**2011\_B327**

**OBJET : Collecte et traitement des déchets - ISDND de l'Arbois - Valorisation des biogaz - Addendum modificatif des annexes à l'avenant n°1 à la convention de concession pour la valorisation des biogaz de décharges**

**Objet : Traitement Déchets Ménagers - ISDND de l'Arbois - Valorisation des biogaz - Addendum modificatif des annexes à l'avenant n°1 à la convention de concession pour la valorisation des biogaz de décharges**  
**Décision du Bureau**

Courbe de quantité annuelle de lixiviats évaporée en fonction du débit moyen annuel de biogaz valorisé - Cas de 12 modules (débit > # 1700 Nm3/h)

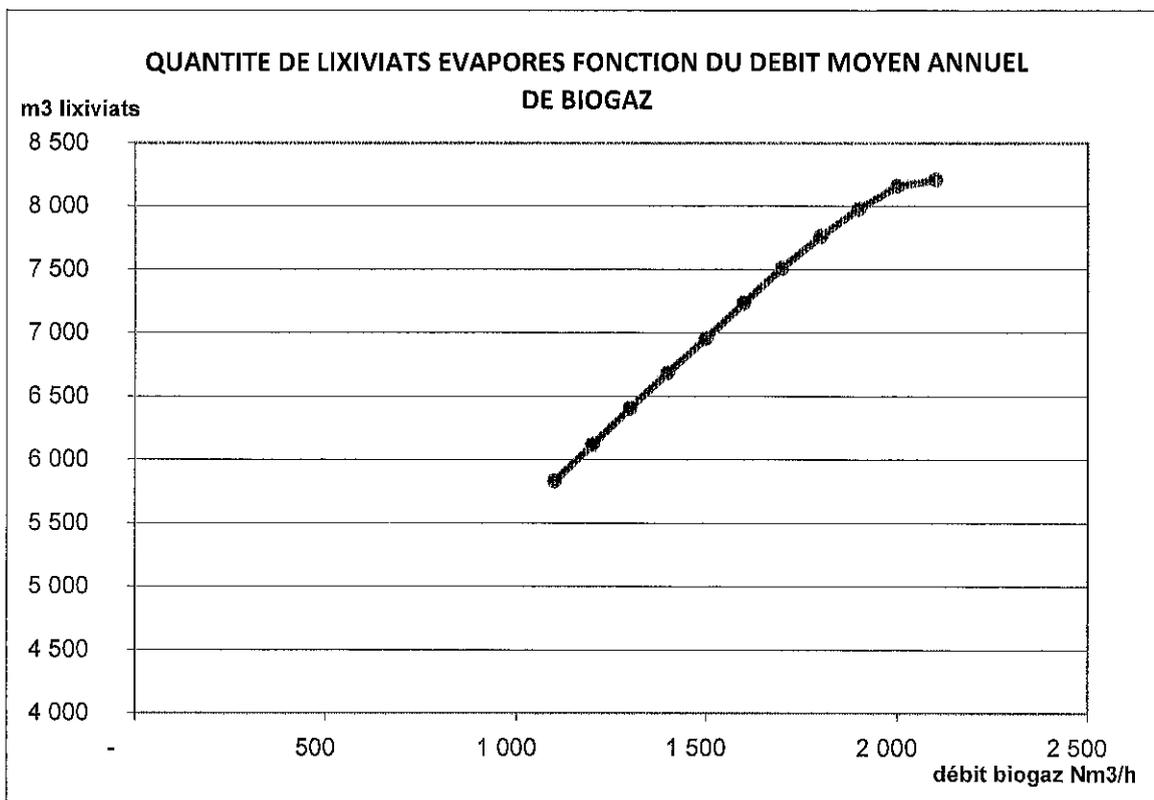
Or, les annexes techniques telles qu'établies initialement ne prévoient qu'un dimensionnement à 12 modules d'évaporation alors que le gisement effectivement présent nécessitera un nombre de 10, 12 voire 14 modules.

Il est donc nécessaire de compléter l'annexe n°1 « *Présentation technique de la solution de cogénération et planning prévisionnel de réalisation de la solution de cogénération* » et l'annexe n°3 « *Courbe de Quantité moyenne annuelle de lixiviats évaporée en fonction du débit moyen annuel de biogaz valorisé* », afin de prendre en compte cette nécessaire modularité.

**Calcul de l'engagement pour 12 Modules d'évaporation**

Débit moyen annuel biogaz Valorisé à 50%CH4	ENGAGEMENT V.ref
Nm3/h	m3
1 100	5 809
1 200	6 146
1 300	6 456
1 400	6 742
1 500	7 009
1 600	7 259
1 700	7 493
1 800	7 714
1 900	7 924
2 000	8 122
2 100	8 311

Courbe de quantité annuelle de lixiviats évaporée en fonction du débit moyen annuel de biogaz valorisé - Détermination du nombre de modules

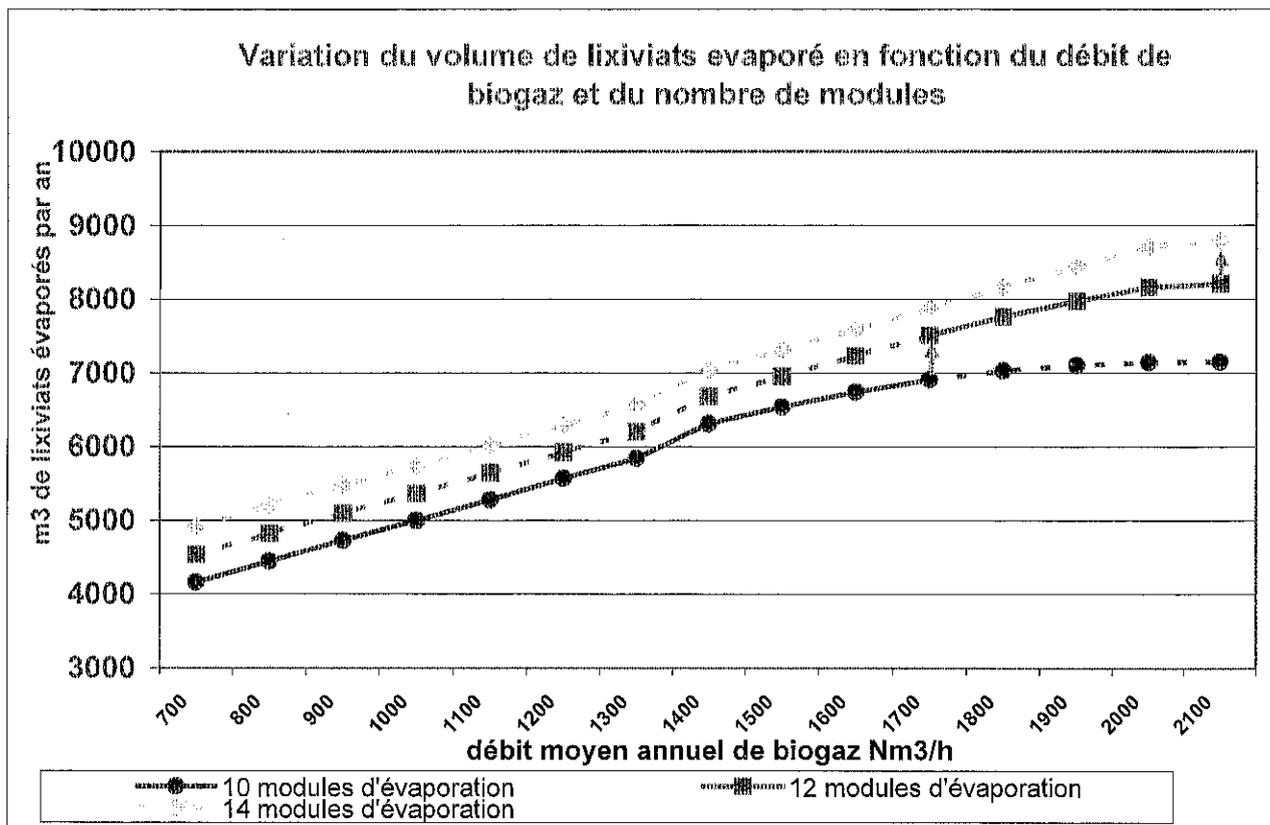
En effet, l'installation doit valoriser le maximum d'énergie thermique produite afin de respecter les critères d'efficacité énergétique permettant l'obtention de la prime EDF. Elle est donc modulaire et évolutive en fonction de la variation du débit moyen annuel de biogaz valorisé.

**Corrélation Nombre de Modules et débit de biogaz valorisé**

Dimensionnement de l'installation en fonction du débit de biogaz valorisé thermiquement
